# Anlage 3 zum Nahverkehrsplan Berlin 2019-2023

aus SIGNAL 04/2018 (November 2018), Seite 8-12 (Artikel-Nr: 10004160)  
 Senatsverwaltung für Umwelt, Verkehr und Klimaschutz

### II.2 U-Bahn

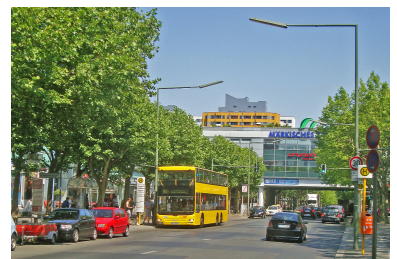
Für den Bedarfsplan zum Berliner Nahverkehrsplan sind zahlreiche altbekannte und einige neue U-Bahn-Streckenverlängerungen betrachtet worden. Nach von der Verkehrsverwaltung nicht dargelegten Kriterien wurden fünf ausgewählt, um für sie Machbarkeitsstudien in Auftrag zu geben: von der U 6 Nord ein Abzweig auf das Gelände des Flughafens Tegel nach dessen Schließung, eine Verlängerung der U 8 Nord in das Märkische Viertel, eine Verlängerung der U 9 Nord zum S-Bf. Pankow, eine Verlängerung der U 7 Süd zum künftigen Flughafen BER sowie eine Verlängerung der U 9 Süd über den S-Bf. Lankwitz bis zur Kreuzung Lankwitz Kirche. Alle fünf Projekte liegen in Außenbezirken und leisten keinen Beitrag zur kurz- bis mittelfristigen Behebung der Engpässe durch wachsende Fahrgastzahlen, da für eine Realisierung mindestens 10 Jahre einzuplanen sind. (Abb: SenUVK / CNB)
